Rapport de contrôle d'installations électriques à basse et à très basse tension

RÉF. 44/2026/72378/D01:1

DATE DU CONTRÔLE 11/06/2026 (11:15 - 12:05) **AGENT VISITEUR** Jean François Nibus
ADRESSE DU CONTRÔLE Route de Housse 97 - 4671 Blegny **TYPE DE CONTRÔLE** Visite de contrôle vente ancienne installation (8.4.2.)

CONCLUSION : NON CONFORME

Croquis 2

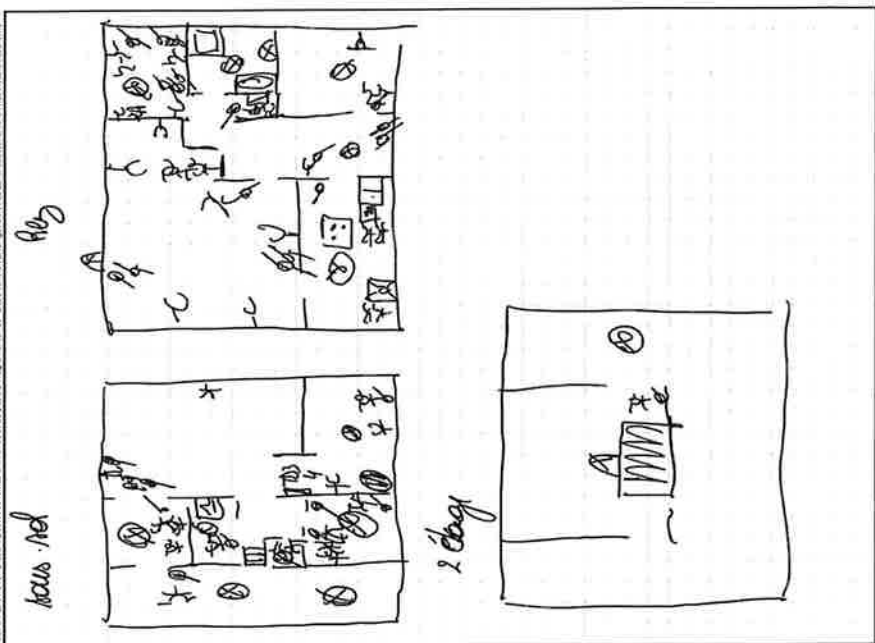
- Nous ne pouvons pas exclure qu'au dépôt des schémas il puisse y avoir d'autres infractions.
- L'habitation étant meublée, il se peut que tout n'a pu être vérifié.
- La section des conducteurs d'alimentation de la cuisinière et apparenté est à vérifier, les plans (ou leur absence) et le repérage insuffisant n'ont pas permis de le faire.
- Le nombre de socles de prise ou assimilés par circuit doit être limité à 8.
- L'appareillage électrique fixe ou à poste fixe suivant n'est pas présent - machine à laver/ sèche-linge
- Lors d'une rénovation de l'installation électrique, les dérogations pourraient ne plus être appliquées.
